DODATEK Č. 1 KE SMLOUVĚ O DÍLO
uzavřený níže uvedeného dne, měsíce a roku, mezi:

- 1.1 Smluvní strany uzavřely v rámci zadávacího řízení veřejné zakázky s názvem „Sezimovo Ústí, Šafaříkova ulice – rekonstrukce vodovodu a rekonstrukce komunikace“ dne 12.03.2021 Smlouvu o dílo, jejímž předmětem je realizace stavby „Rekonstrukce komunikace, parkovacích ploch a chodníku ulice Šafaříkova v Sezimově Ústí“ (dále jen „**Smlouva o dílo**“).

Změnový list č. 01

Rekonstrukce komunikace, parkovacích ploch a chodníku ulice Šafaříkova v Sezimově Ústí
Sezimovo Ústí, Šafaříkova ulice – rekonstrukce vodovodu a rekonstrukce komunikace

Výkres: Geodetický koordinační výkres +Vytyčovací protokol **číslo výkresu:** C.411,C.412+ C.42.

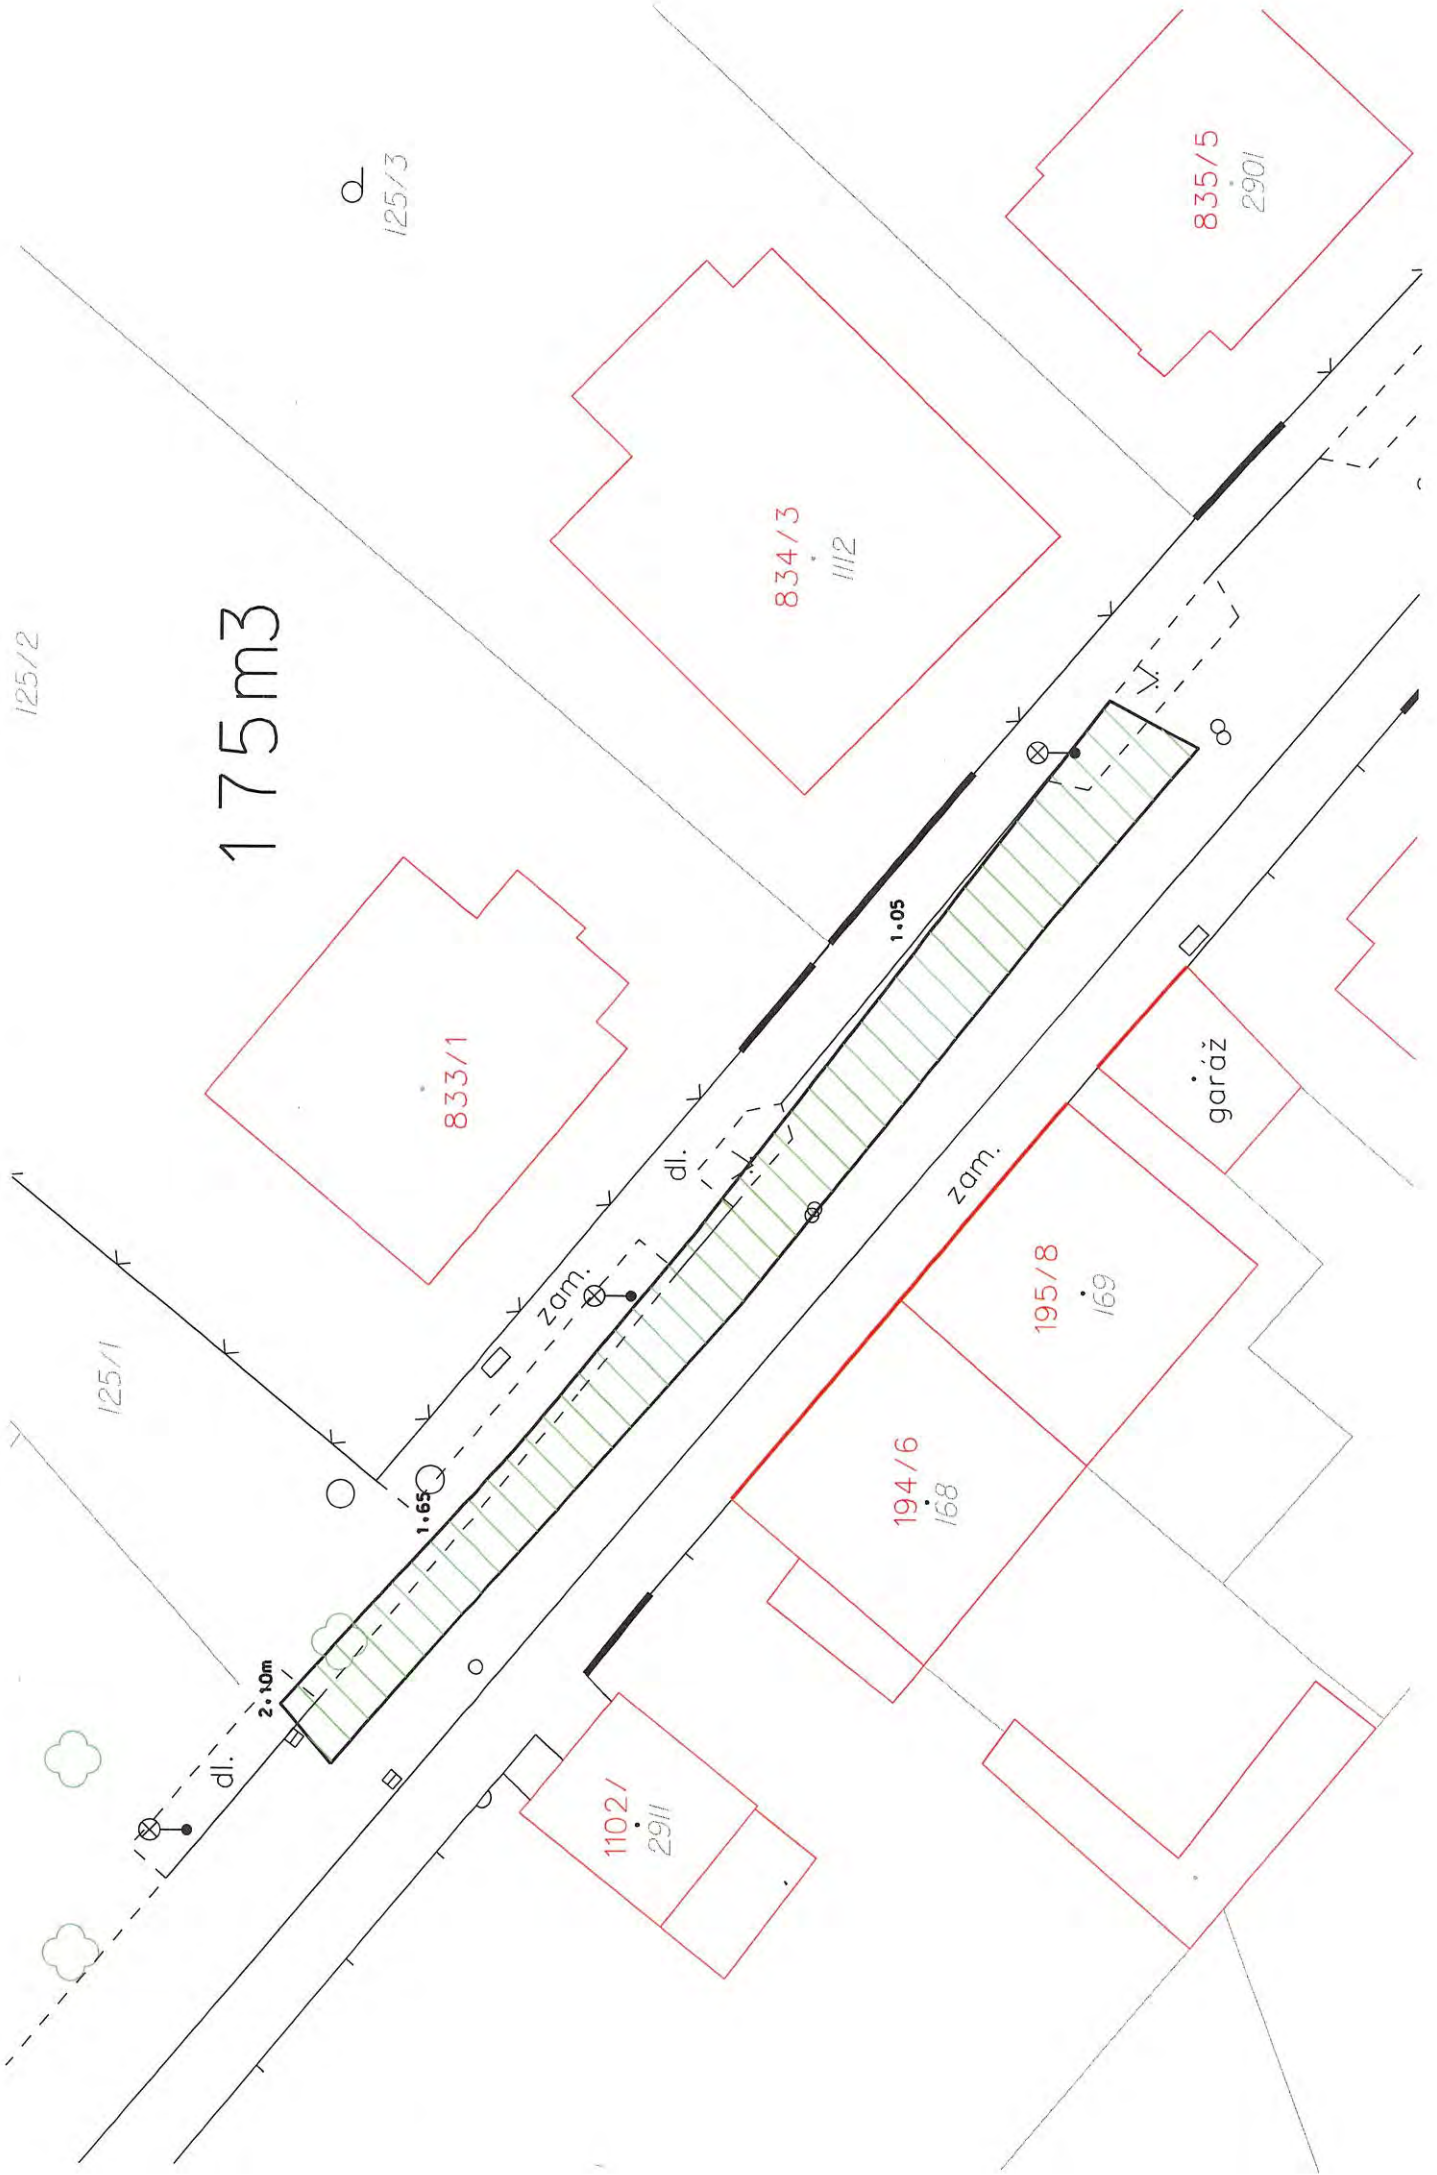
3.	ZBV_0X	Změna zatřídění těžitelnosti - skála	Na základě zjištění v průběhu stavby byla detekována skála ve výkopistích viz. příloha č. 2-4 (kopie SD) + zaměření 3.1 až 3.2 + těžitelnost 3.3

Dne 3.6.2021 byly zaměřeny body odkopané skály v části úseky Šafaříkovy ulice. Na základě zaměření byla vypočtena kubatura odkopané skály.

Výsledná kubatura: 175m³

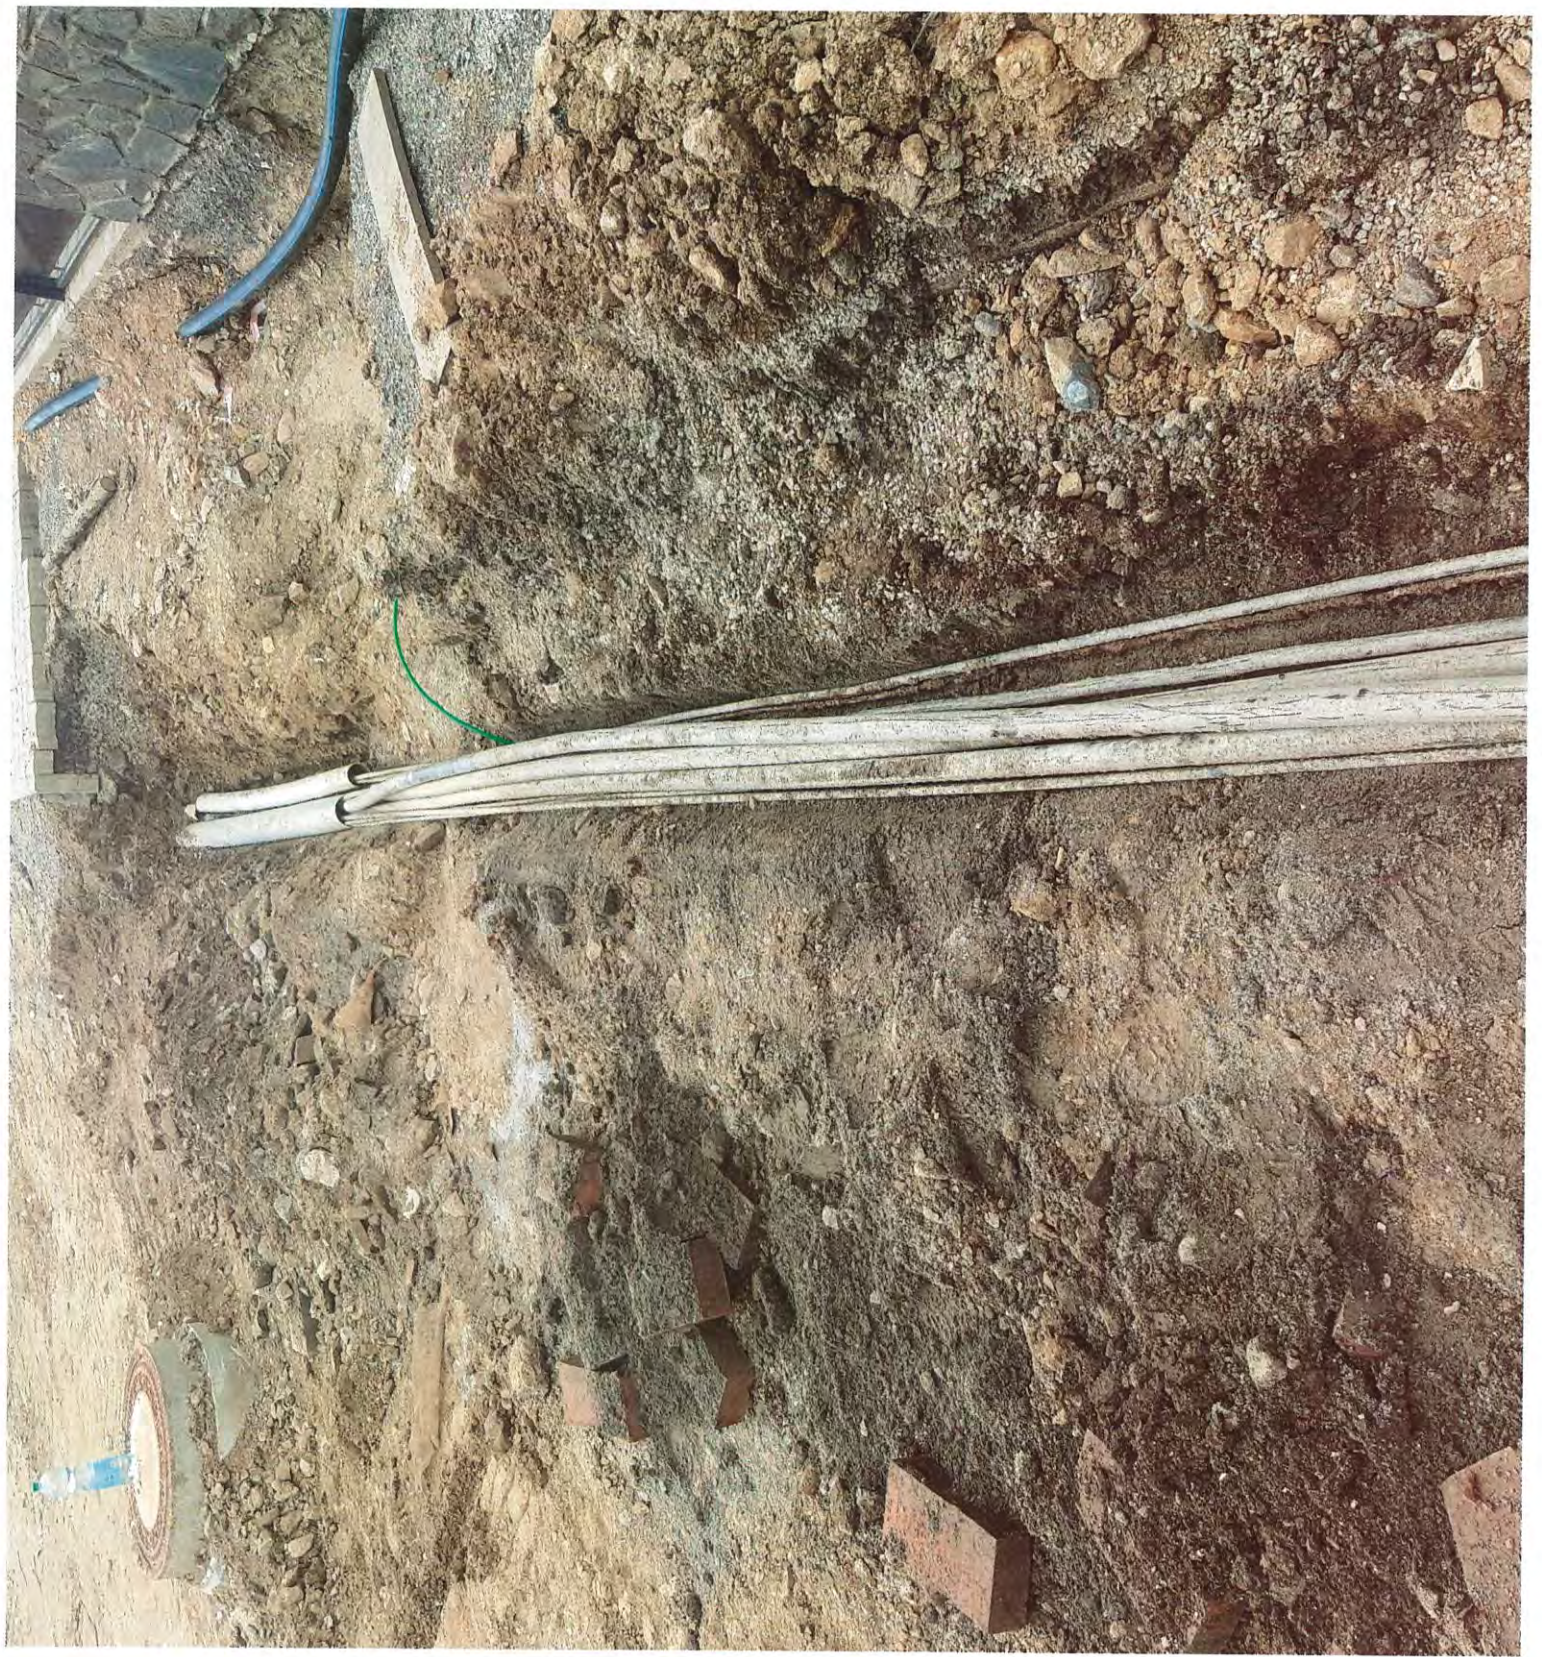
10.	ZBV_0X	Nová dešťová přípojka svodu č.p. 191 a napojení do nově vybudované přípojky dešťové kanalizace DN 250 - délka 9 m	Vzhledem k zjištěnému stavu je potřeba napojit dříve nazastížený stávající dešťový svod do nově budované kanalizace viz. příloha č. 10 (kopie SD) + foto 10.1 až 10.2

Novi Dst.
Přívok
č. 191
